Vorentwurf

Entwässerungsplanung „Kassenberg / Lindgens-Areal - X12“ Gewässerplanung Entflechtung Heubach

Ergänzung zum Vorentwurf

Entwässerungsplanung „Kassenberg / Lindgens-Areal - X12“

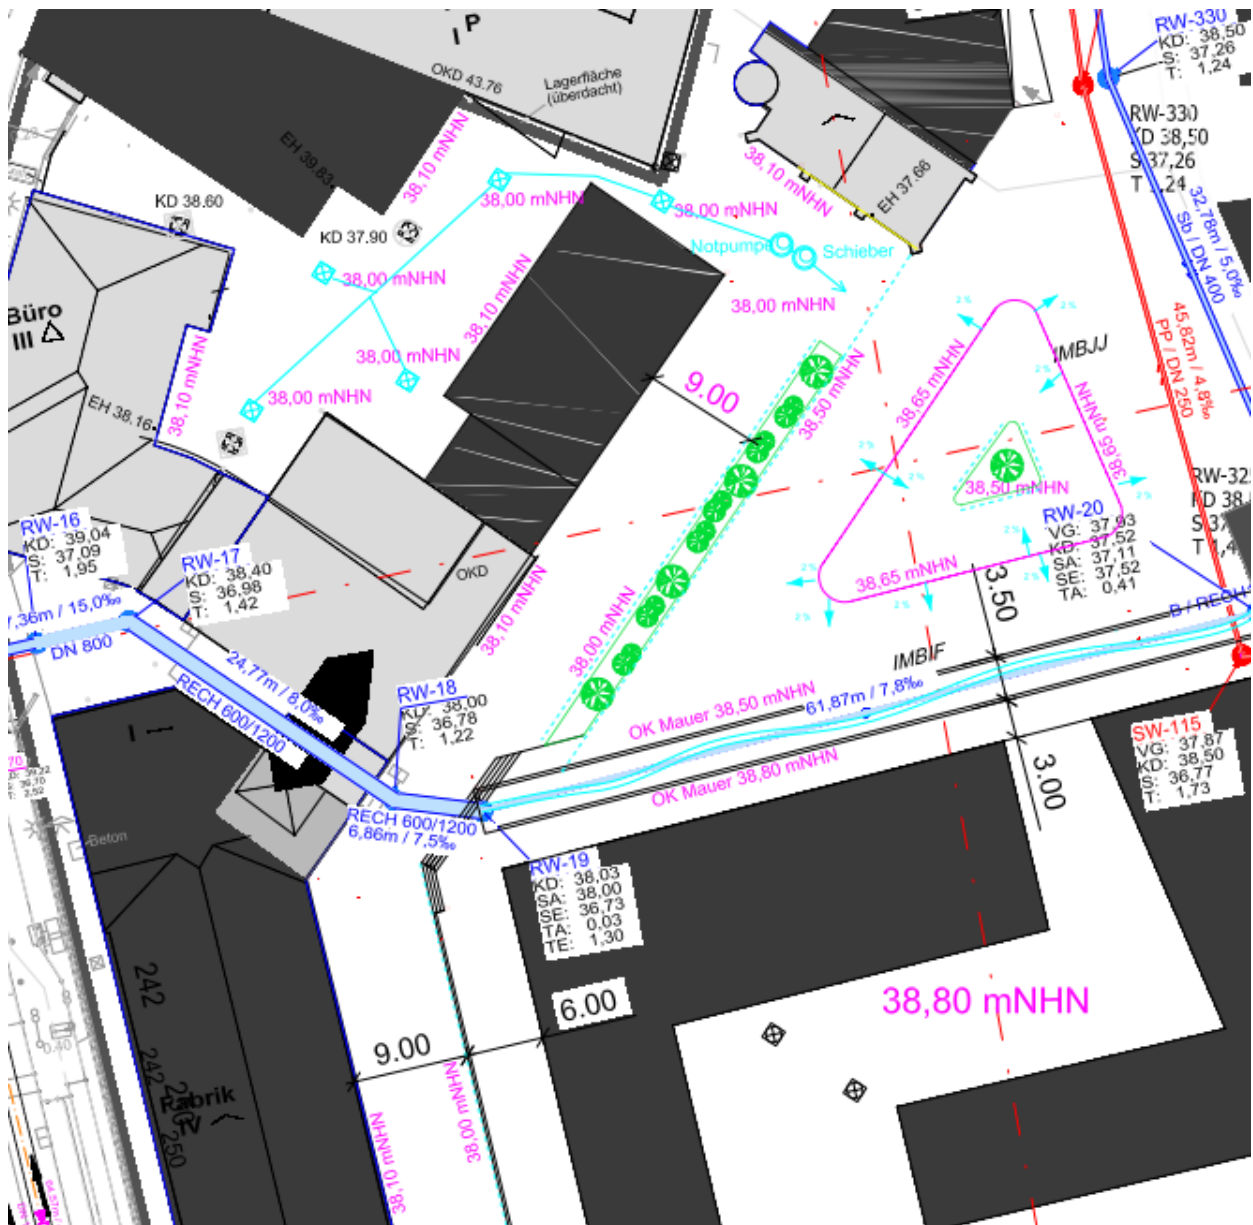
Die vorgelegte Vorentwurfsplanung vom 04.11.2021 zur Entwässerungsplanung Kassenberg / Lindgens-Areal - X12 wurde an die beteiligten Fachbehörden und den Investor SMW verteilt. Die Rückmeldung wurden vorgelegt und gesichtet. Seitens der SMW wurde am 04.01.2022 eine Rückmeldung zum Vorentwurf der Entwässerungsplanung eingereicht. Diese machte weitere Abstimmungen erforderlich, die in den Terminen am 10.01.2022 und am 18.01.2022 stattfanden. Eine Abstimmung der daraus resultierenden Ergebnisse wurde am 07.02.2022 mit der Stadt Mülheim durchgeführt.

Aufgrund der Rückmeldung und der ersten Abstimmung wurden Hausanschlussleitungen vom jetzt geplanten Hauptkanal in der späteren öffentlichen Straße bis zum weitest entferntesten möglichen Anschlusspunkt der Gebäude untersucht. Dabei wurden die notwendigen Gefällesituationen der Anschlussleitungen und die notwendige Überdeckung der Leitungen in der Verlegung als Freigefälleleitung berücksichtigt. Ergebnis ist, dass die im Vorentwurf vorgesehenen Geländehöhen für eine Verlegung als Freigefälleleitung um die Gebäude nicht ausreichen.

In der Folge wurde eine Tieferlegung sowohl des später öffentlichen Regenwasser- sowie des Schmutzwasserkanals untersucht. Eine Tieferlegung des Regenwasserkanals ist aufgrund der Zwänge im Anschlussbereich an den Heubach nicht möglich. Eine Tieferlegung des Schmutzwasserkanals ist aufgrund der Anschlusssituation an den Mischwasserkanal in der Straße „Kassenberg“ nur schwer zu realisieren. Die Anschlusssituation ist bereits an das Schachtbauwerk im oberen Bereich der Kanalhaltung vorgesehen und entspricht somit dem Stand der Technik und den Vorgaben der MEDL.

Im Weiteren wurden die notwendigen Geländehöhen eruiert, damit eine Verlegung der Hausanschlussleitungen wie beschrieben realisiert werden könnte. Das Ergebnis wurde mit den vorgeschlagenen Geländehöhen aus Juli 2021 abgeglichen. Die im Abstimmungstermin im Juli 2021 vorgestellte Variante der Entwässerungsplanung zum Schutz gegen extremeres Hochwasser (nicht

nur gegen HQ 100), sondern hier auch gegen HQ extrem + Sicherheitszuschlag, lassen eine ausreichende Überdeckung und somit eine Realisierung der Hausanschlussleitungen im Freigefälle zu. Das zusätzlich nochmals vorgetragene Anliegen der SMW, diesen Schutz gegen Hochwasser doch einzuplanen, bringt ebenfalls mehr Argumente zur Umsetzung der Geländehöhen aus Juli 2021 mit sich, welche ebenfalls von allen Beteiligten bereits als Konsens vorgestellt wurden.

Bei der Überprüfung der Hausanschlussleitungen wurde festgestellt, dass im südlichen Bereich der Tausch der Lage der Regen- und Schmutzwasserleitung sinnvoll wäre. Dies wurde bereits in die Planung integriert. Somit können die Hausanschlussleitungen zu den Baufeldern 3 + 4 einfacher realisiert werden.

Die beschriebene Realisierung der Hausanschlussleitungen im Freigefälle sowie der Schutz gegen Hochwasser ergeben erforderliche Geländehöhen, die im Juli 2021 bereits vorgestellt wurden. Folgende Höhen sind zu berücksichtigen:

Baufeld 1:	40,00 müNN
Baufeld 2:	39,50 müNN
Baufeld 3:	39,50 müNN
Baufeld 4:	40,00 müNN
Baufeld 5:	38,80 müNN

Diese Geländehöhen entsprechen für die Baufelder 1 bis 4 den Höhen wie im Juli vorgestellt. Für Baufeld 5 wurde eine Anpassung auf 38,80 müNN aufgrund der Nähe zum Heubach bzw. Lindens-Platz als sinnvoll erachtet.

Dazu ist jedoch die Kanalbindung des Solitärgebäudes im Baufeld 5 hinter der Parkebene an die Düsseldorfer Straße notwendig. Dies ist analog dem südlichen Nachbargebäude „Shurgard“ sowie den Bestandsgebäude entlang der Düsseldorfer Straße zu handhaben. Diese Anschlussmöglichkeit wird seitens der Stadt Mülheim als realisierbar eingestuft, muss im Weiteren jedoch mit der MEDL abgestimmt werden.

Vorentwurf 09.02.2022 AS
 Lageplan
 Kanalisation
 M. Eng.
 Michael Lorse
 94-576
 117

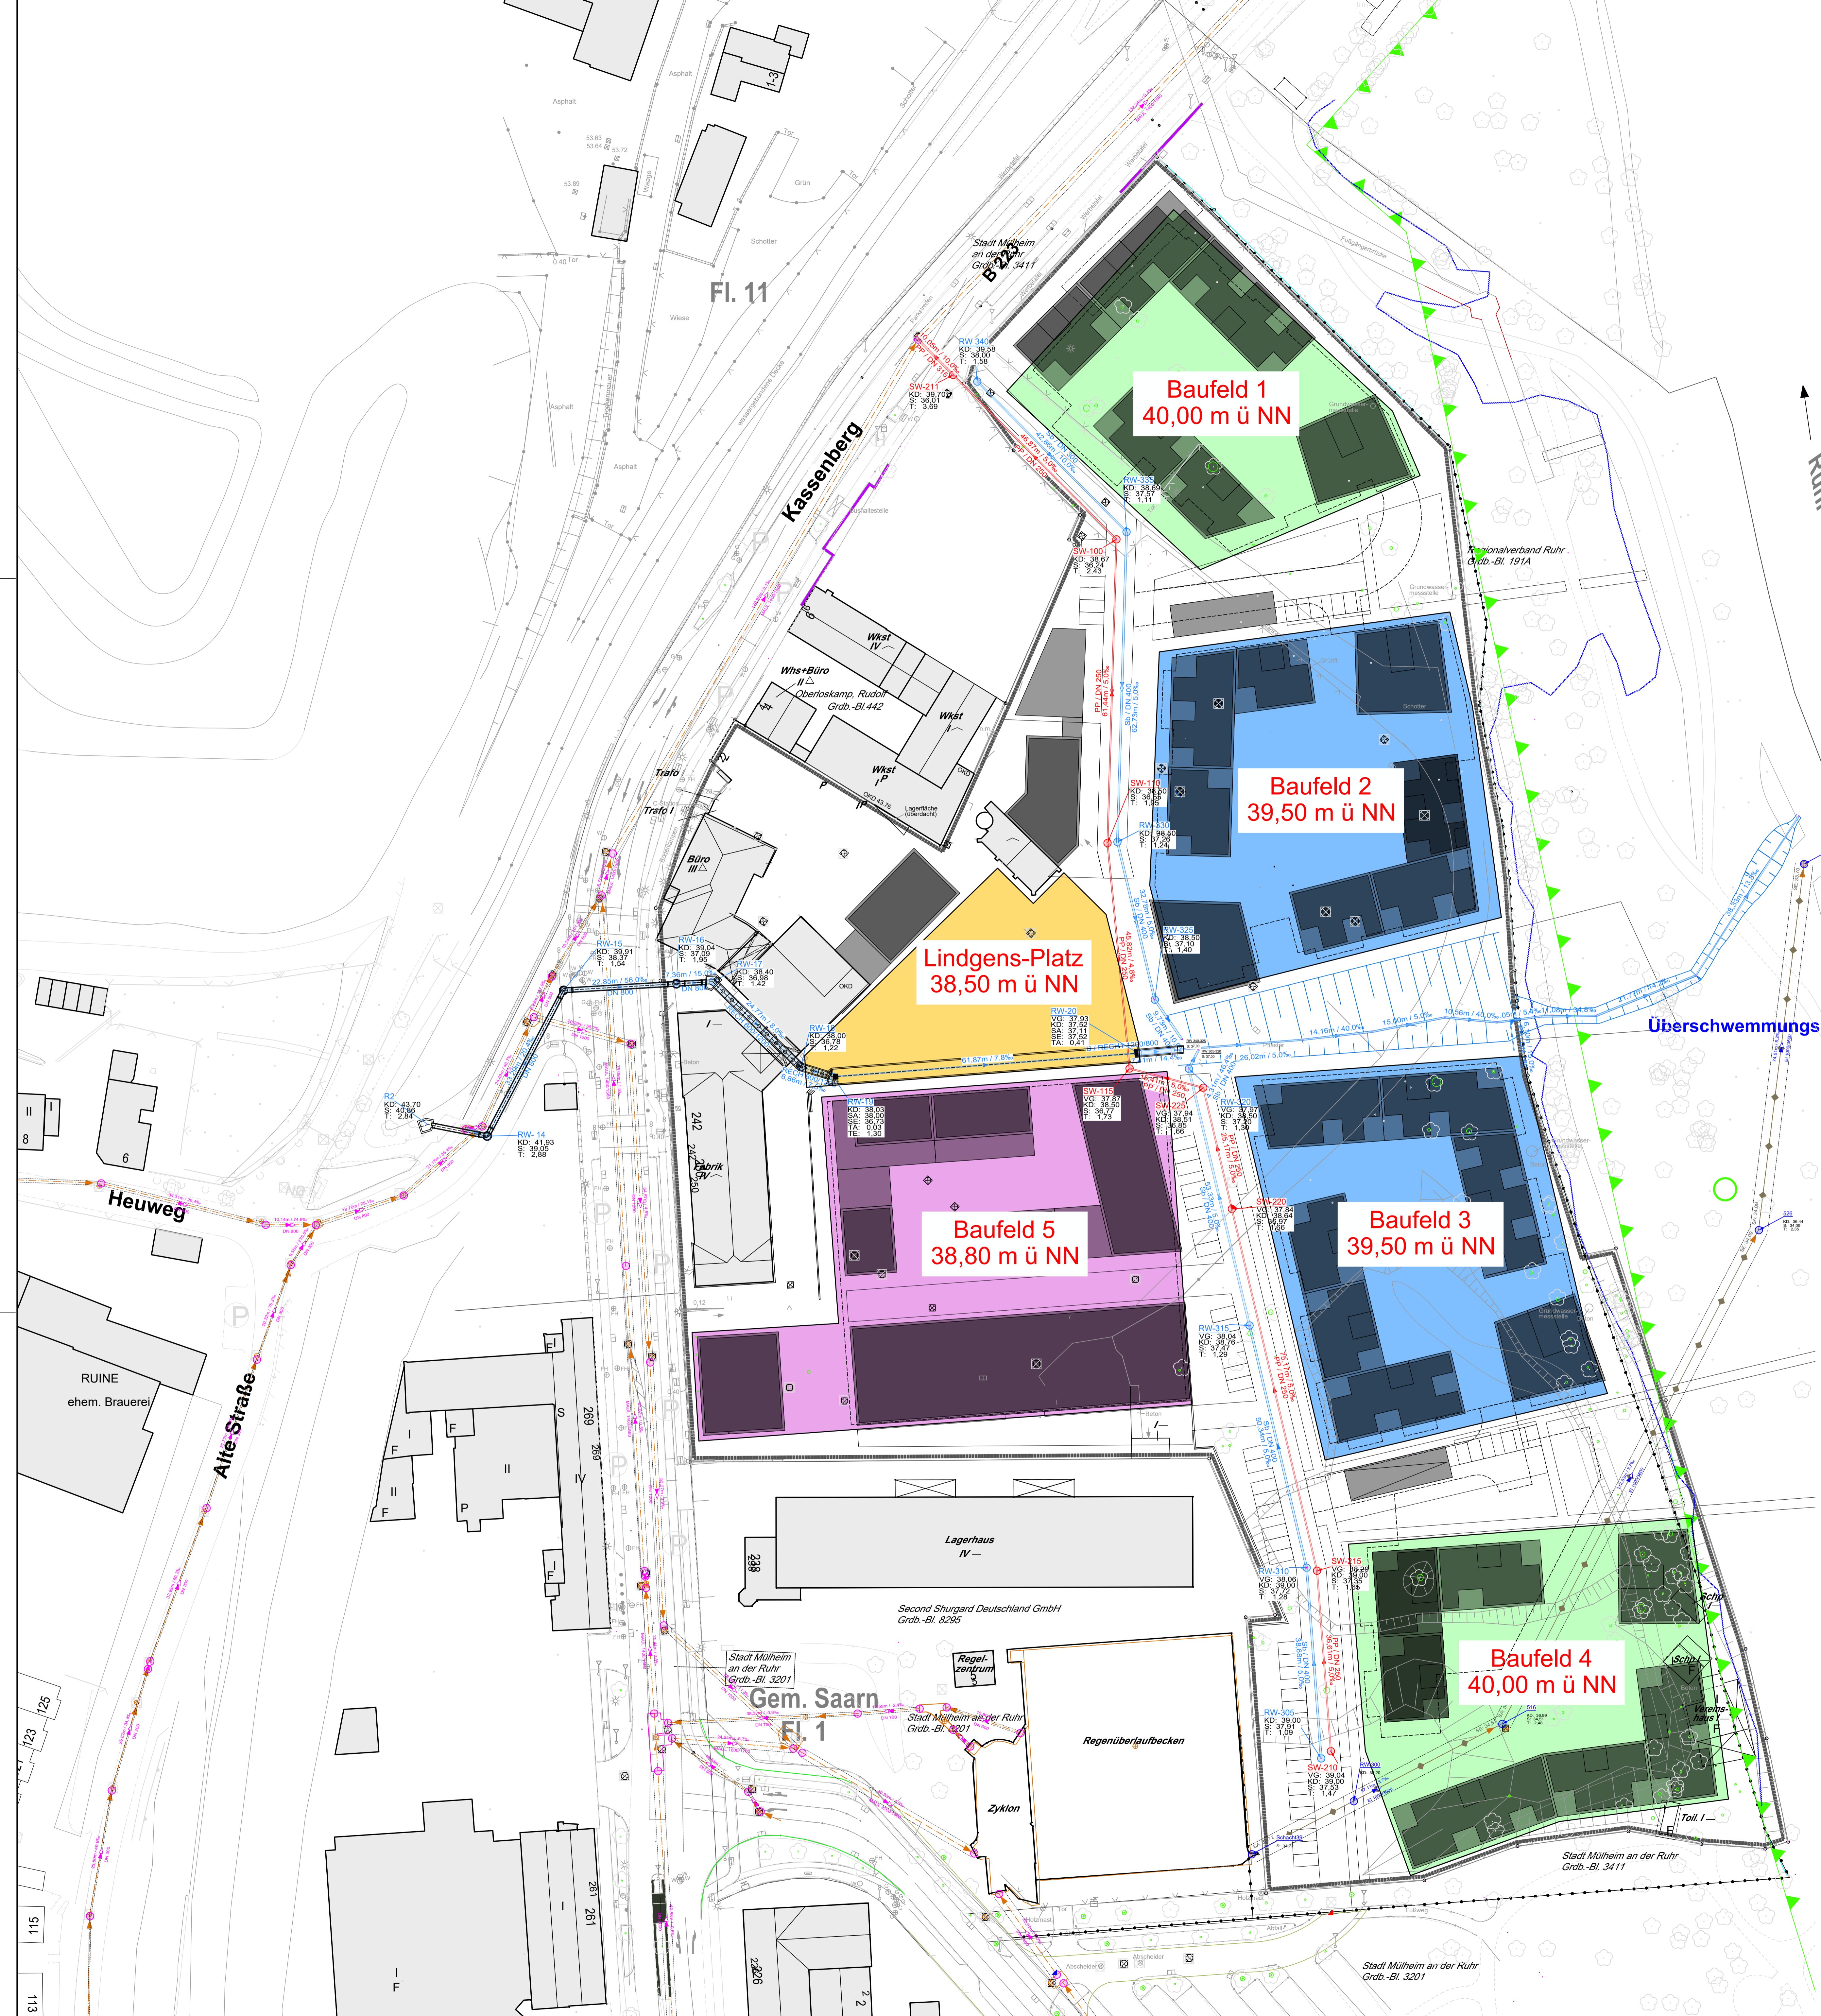
Seitens der SMW wurde ein neuer Vorschlag erarbeitet:

Aus der Skizze ist zu entnehmen, dass die Bereiche vor den Bestandsgebäuden mit 38,10 m und mit Gefälle vom Gebäude weg zu einem Tiefpunkt von 38,00 m ausgebildet werden soll. Der Lindgens-Platz wird auf einer Höhe von 38,50 m ausgebildet und plangleich an den neuen Heubach angeschlossen. Hier würde ein ebener Anschluss an den Heubach ohne Aufkantung entstehen.

Der Platz selbst hätte eine Entwässerung mittels Hochpunkt (38,65 müNN) rund um ein Gestaltungselement in der Mitte, wodurch die angrenzenden Bereiche des Platzes an die Erschließungsstraße, den Bach und die Gebäude in der durchgängigen Höhensituation von 38,50 müNN festzusetzen wäre. Details dazu müssten in der Platzgestaltung / Erschließungsplanung realisiert werden. Den Höhenunterschied im Bereich des Tiefpunktes vor den Bestandsgebäuden zum Platz könnte mittels Grünanlage oder einer weiteren Stützwand realisiert werden. Der Platz wäre ebenfalls Hochwassersicher ausgebildet.

Die Feuerwehranfahrfläche innerhalb von 9,00 m könnte direkt vor den Bestandsgebäuden realisiert oder vom Platz aus als Angriffsfläche im Brandfall genutzt werden. Der Innenhof der Bestandsgebäude müsste mittels neuer Kanalleitungen separat zu einem Tiefpunkt geführt werden, welcher im Starkregenfall / Hochwasserfall mittels Notpumpen und / oder Schiebern entwässert würde. Auch wären an den Tiefpunkten entsprechende Entwässerungseinrichtungsgegenstände (Regenabläufe / Rinnen) notwendig.

Vorteilhaft wäre die Entwässerung des Platzes im Freigefälle zum Bach. Auch wäre ein Anschluss an die Erschließungsstraße ohne Treppenanlage möglich. Die Treppenanlage könnte in Gänze entfallen. Der Heubach würde zum Lindgens-Platz keine Aufkantung mehr erhalten, lediglich die Aufkantung vom Bachbett zur Oberkante. Zu dem neuen Gebäude in Richtig Süden würde ebenfalls eine Aufkantung vom Bachbett zur Oberkante entstehen. Die Ausbildung der Oberkante der Einfassung mit 38,50 müNN bzw. 38,80 müNN (zum Gebäude hin) wäre der Schutz gegen ein HQ Extrem + Sicherheitszuschlag gewährleistet.

Die aus den Abstimmungen resultierenden Anpassungen stehen nicht im Widerspruch zu der bisherigen Planung. Sie bringen sogar weitere Gestaltungselemente im Platzbereich mit sich und reduzieren eine dann entbehrliche Treppenanlage, welche vorher aufgrund des Höhenunterschiedes zwingend notwendig war. Die nun abgestimmten Höhen entsprechen im überwiegenden den bereits im Juli 2021 vorgestellten Ausarbeitungen und sind allen Beteiligten grundsätzlich bekannt.

Die Anpassungen wurden mit dem Stadtplanungsamt und der der Stabsstelle Klimaanpassung und Klimaschutz – Abwasserbeseitigung abgestimmt.
